AMERICAN EAGLE OUTFITTERS
LIVERPOOL QUERETARO JURQUILLA

CLAVE
AEO-LIV-QUE-JVS-04
No. DE HOJAS
1 DE 4

ALZADOS					PROYECTO		
No.	FECHA	MODIFICACION Y/O COMENTARIOS	REVISO	CROQUIS DE REFERENCIA	REFERENCIA		
					CLAVE		
					AEO-LIV-QUE-JVS-04		
					No. DE HOJAS		
					3 DE 4

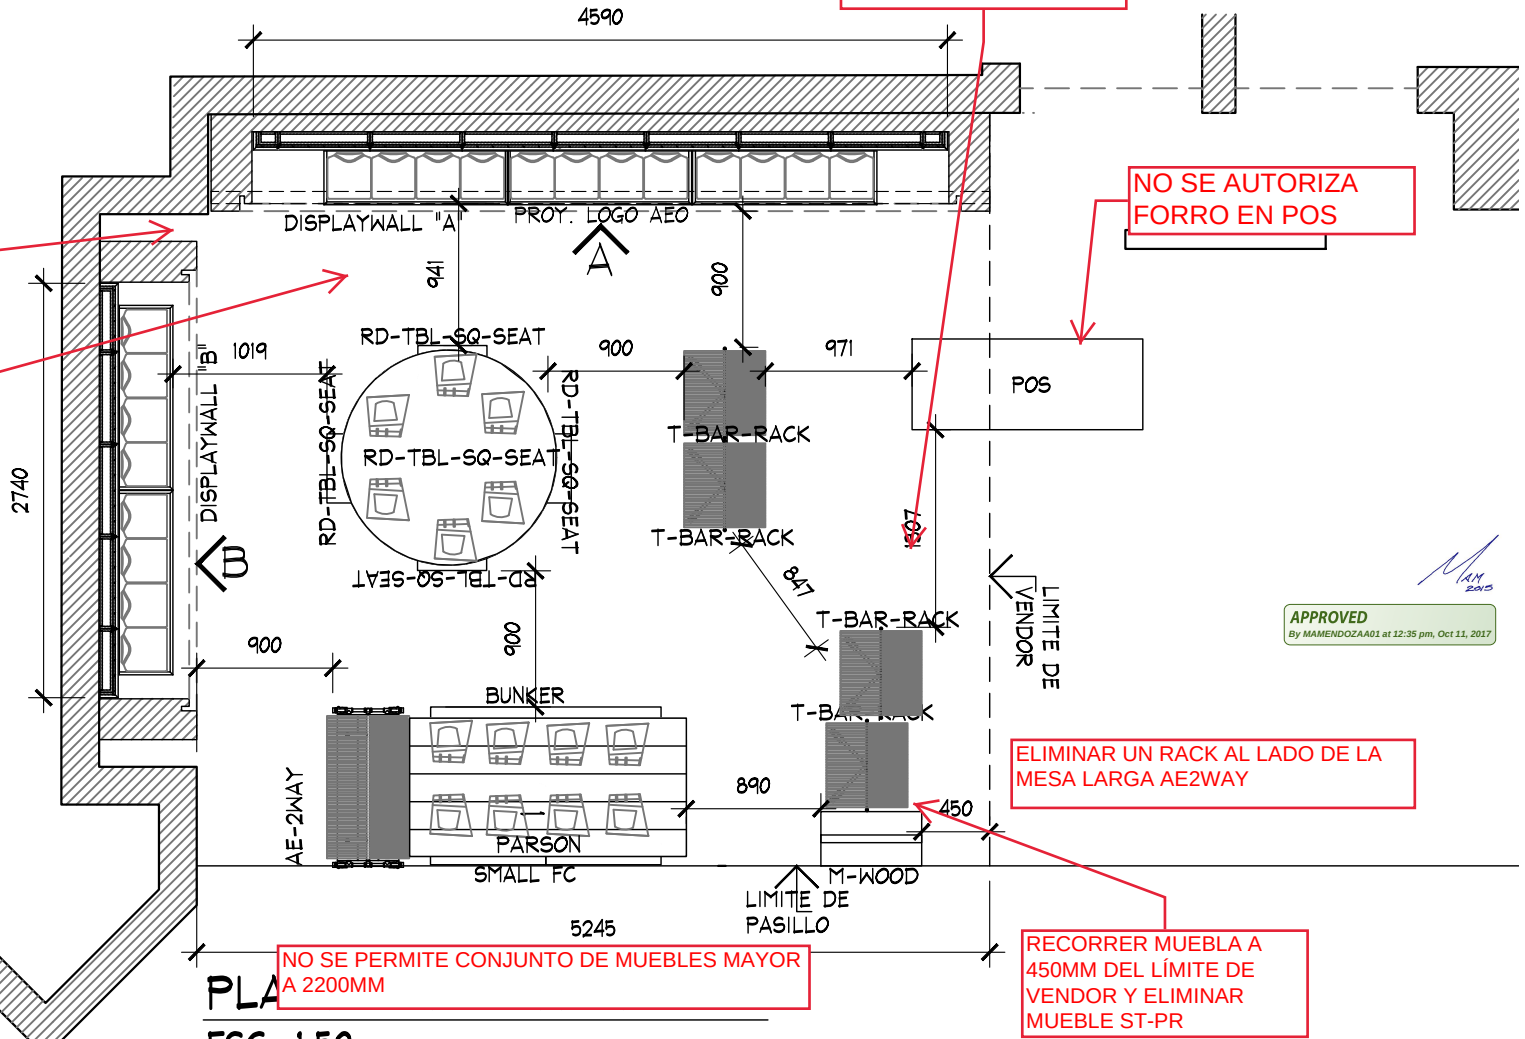
- NOTA IMPORTANTE:
- CONTEMPLAR RETIRO DE MOBILIARIO CENTRAL Y PERIMETRAL AEROPOSTAL
 - CONTEMPLAR COLOCACION DE CONTACTO EN PERIMETRO PARA COLOCACION DE LETRERO
 - REVISAR PROPUESTA DE NUEVA AREA PARA AEO

RETIRO DE AERO POR CUENTA DE AMERICAN

CONTACTOS Y REUBICACIONES POR CUENTA DE LA MARCA

RESPETAR UBICACIÓN DE POS

PENDIENTE VALIDACIÓN DE CARGA POR PARTE DEL ÁREA COMERCIAL.

NO SE AUTORIZA CAMBIO DE PISO

NO SE AUTORIZA FORRO EN POS

ELIMINAR UN RACK AL LADO DE LA MESA LARGA AE2WAY

RECORRER MUEBLA A 450MM DEL LÍMITE DE VENDOR Y ELIMINAR MUEBLE ST-PR

NO SE PERMITE CONJUNTO DE MUEBLES MAYOR A 2200MM

NO SE AUTORIZA ID
COLGADO

CREMALLERAS A
2400MM

ALZADO B
ESC. 1:50

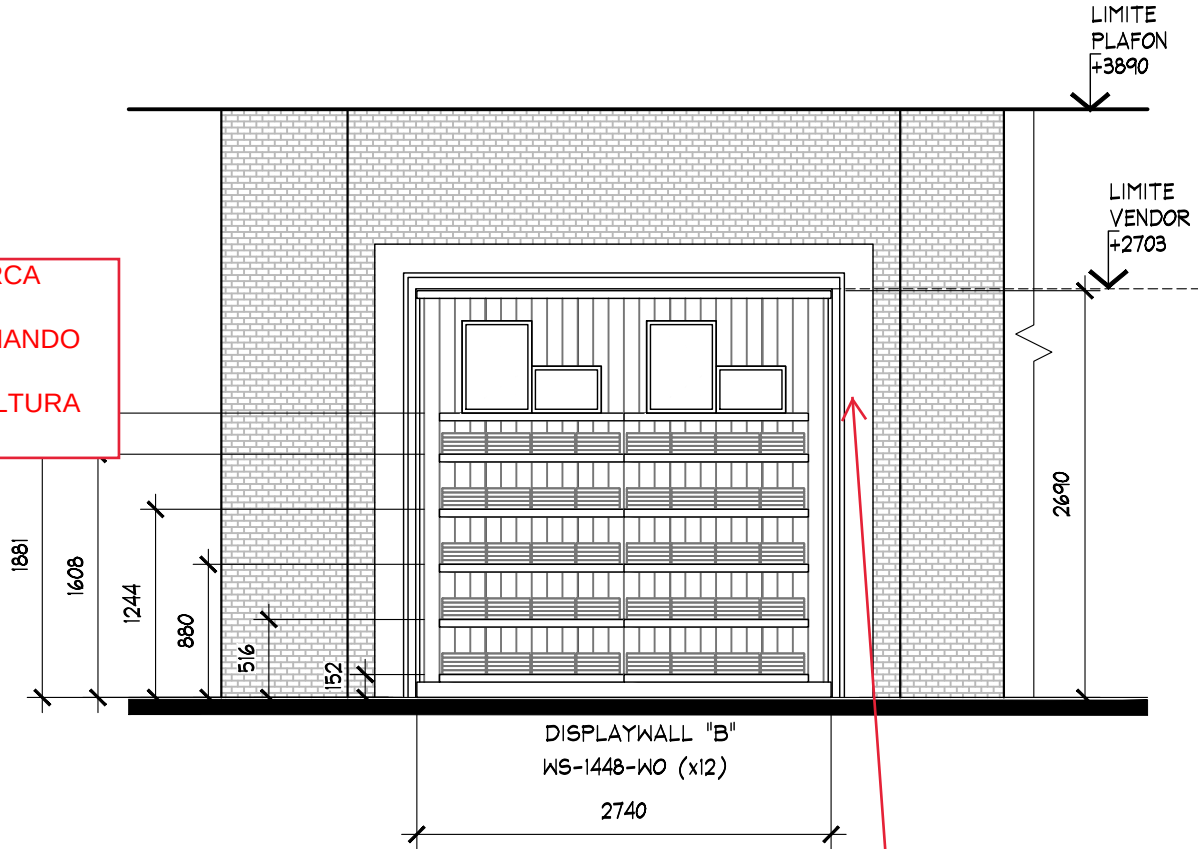
NO SE AUTORIZA ACABADO DE LA MARCA.

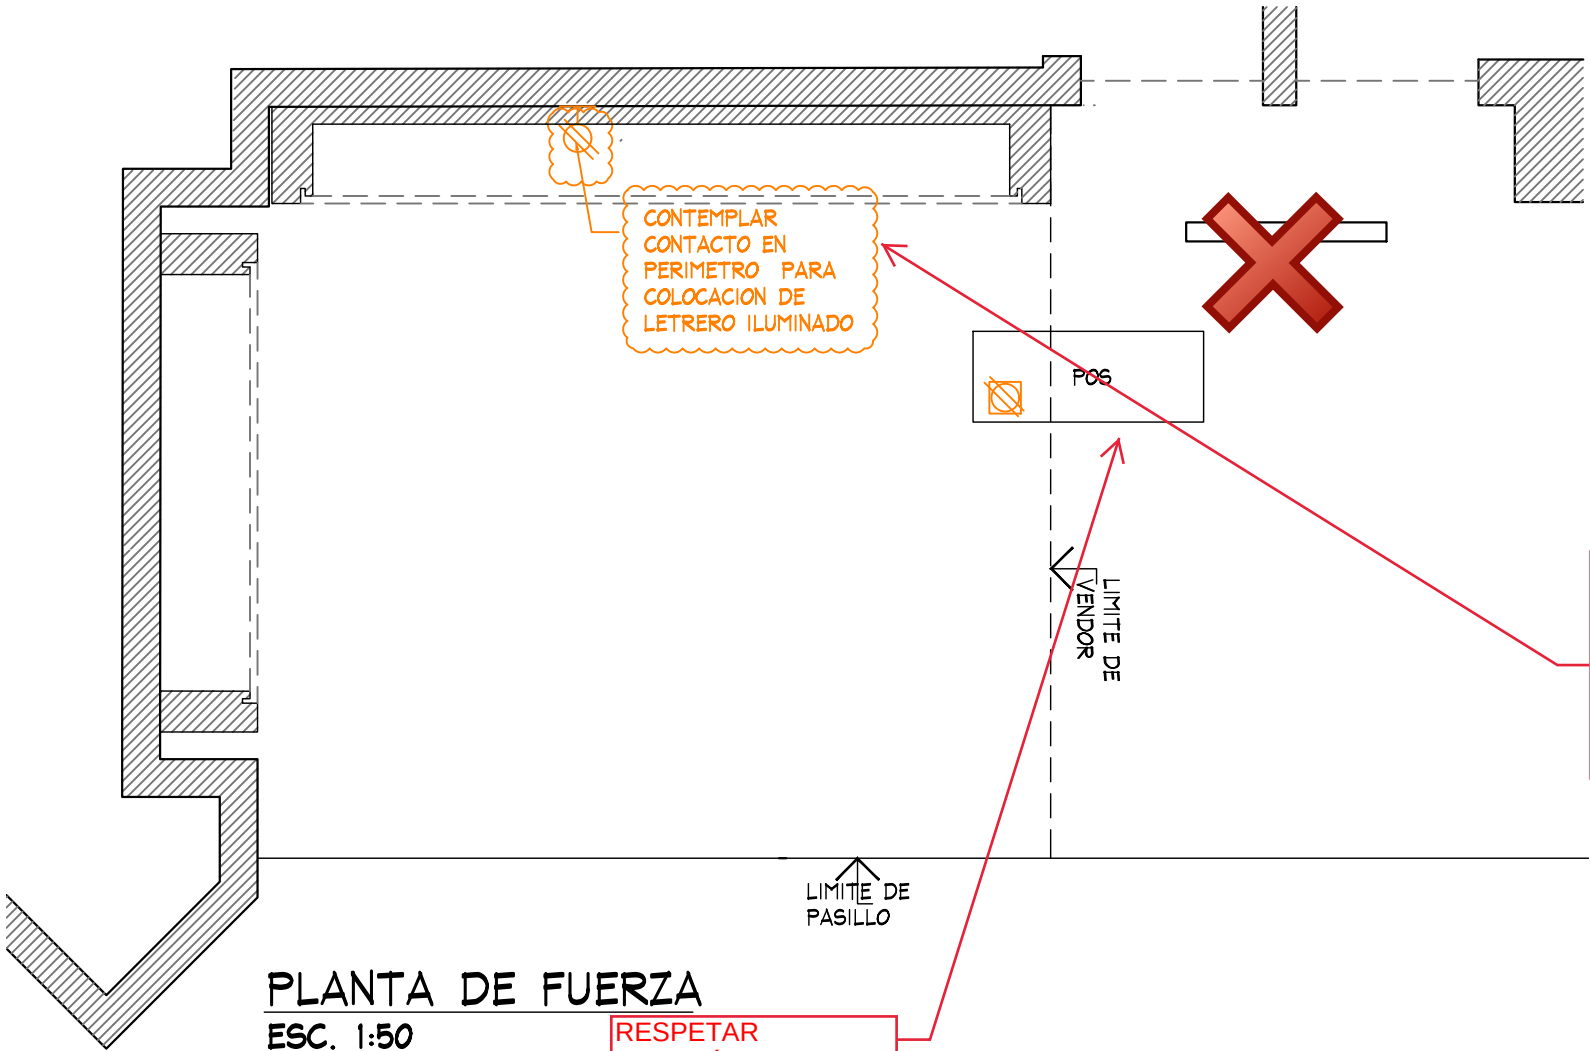
CONTACTO POR CUENTA DE LA MARCA DE ACUERDO A LOS LINEAMIENTOS VIGENTES DE LIVERPOOL.

RESPECTAR UBICACIÓN DE POS
